CONCEPTO TÉCNICO No CT - 4843
Revisión de Estudio Particular de Respuesta Local
de Amplificación de Ondas Sísmicas
Artículo 7 - Decreto 193 de 2006

ENTIDAD SOLICITANTE: José Joaquín Álvarez - Curaduría Urbana 4
Espinosa & Restrepo Ltda.
PROYECTO: **URBANIZACIÓN ALSACIA**
LOCALIDAD: 8. Kennedy
UPZ: 113. Bavaria
BARRIO: Villa Alsacia
DIRECCIÓN: Calle 12A No. 71C – 60
CHIP: AAA0175BCKL
TIPO DE RIESGO: Sísmico
EJECUTOR: Espinosa & Restrepo Ltda.
FECHA DE EMISION: Junio 22 de 2007

El presente concepto técnico corresponde a la **segunda** revisión realizada por la Dirección de Prevención y Atención de Emergencias, del "Análisis de microzonificación local para el proyecto a construirse en la manzana 19 de la Urbanización Alsacia ubicada en la Avenida Boyacá con Avenida Centenario de Bogotá" que se remite como estudio sísmico local y del oficio aclaratorio ER6661 de Junio 4 de 2007.

Figura 2. Espectro de diseño del proyecto Urbanización Alsacia

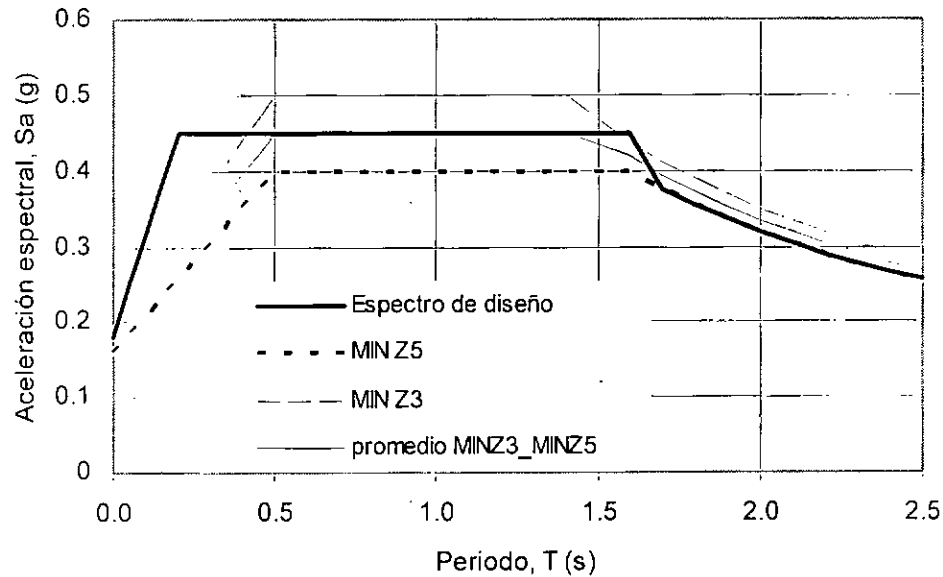
En el numeral 3.2, el consultor presenta en la Tabla No. 7 los coeficientes espectrales de diseño y el espectro de diseño propuesto en la Figura No. 37 del informe, el cual se reproduce en la Figura 2 de este concepto.

El espectro de respuesta propuesto comienza con un valor de S_a de 0.18 g que aumenta linealmente hasta llegar a 0.45 g a 0.2 s, a partir de 0.2 s y hasta 1.6 s el valor de S_a es constante e igual a 0.45 g, de 1.8 s hasta 2.5 s el espectro continua con los valores del mínimo de la zona 5 del decreto 193 de 2006.

El estudio CUMPLE con este requerimiento.
